Datum 20 maart 2020  
Onderwerp Verzoek om aanvullende gegevens  
Zaaknummer RWSZ2020-00002000

Deze aanvraag betreft de wijziging van het type overkapping op locatie Dorpshellen.

### **Bijlage: Vragen en opmerkingen over de aanvraag:**

Op de bouwtekening staat het volgende:

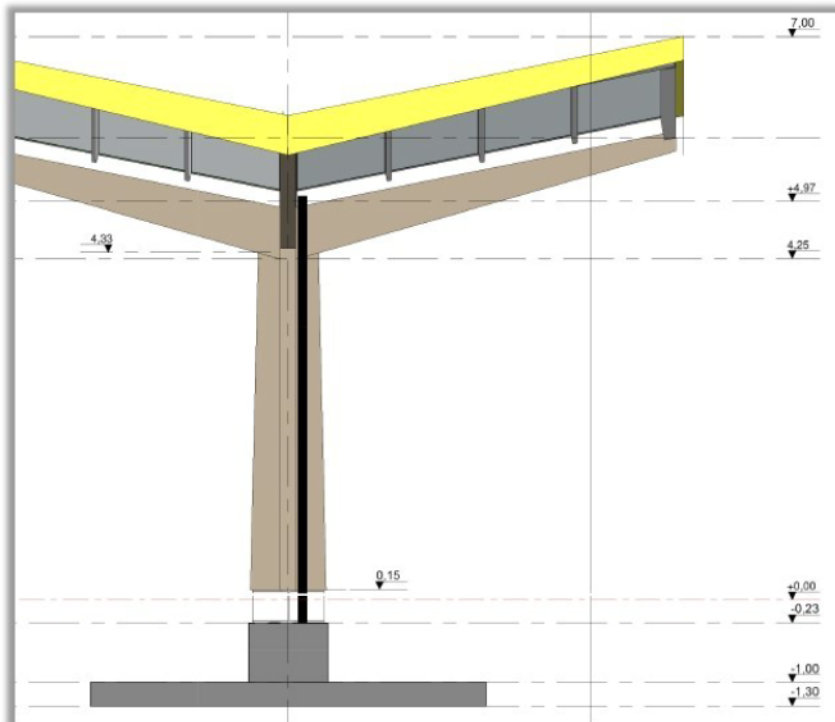
#### **Over Bord C19 (hoogtebeperking) het volgende:**

In een eerdere fase heeft Fastned aangegeven dat een hoogtebeperking niet meer nodig is. Als men de beperking van 4,0m toch aan wil geven dan dient dit conform de Uitvoeringsvoorschriften BABW zegt daar in Hoofdtuk II, paragraaf 4 het volgende over:

De doorrijhoogte staat links en is 4,33m. Een eventueel aan te duiden doorrijhoogte komt dan op 4,1 a 4,2 m te zitten. Het is niet nodig dit aan te duiden omdat:

- Een regulier voertuig maximaal 4,0 m hoog mag zijn.
- Door de vormgeving het niet waarschijnlijk lijkt dat er een vrachtwagen (die ook nog eens te hoog beladen is) over het emplacement van Fastned zal rijden.

Voor de doorrijhoogte van 4,33 m is geen bord nodig. Indien men wel een bord wil plaatsen dan kan dit bord L1 zijn. De uitvoeringsvoorschriften BABW zegt daar het volgende over:

Kortom: een bord plaatsen voor de hoogtebeperking is mogelijk, maar dit moet bord L1 zijn met de aanduiding '4,1 m' er in.
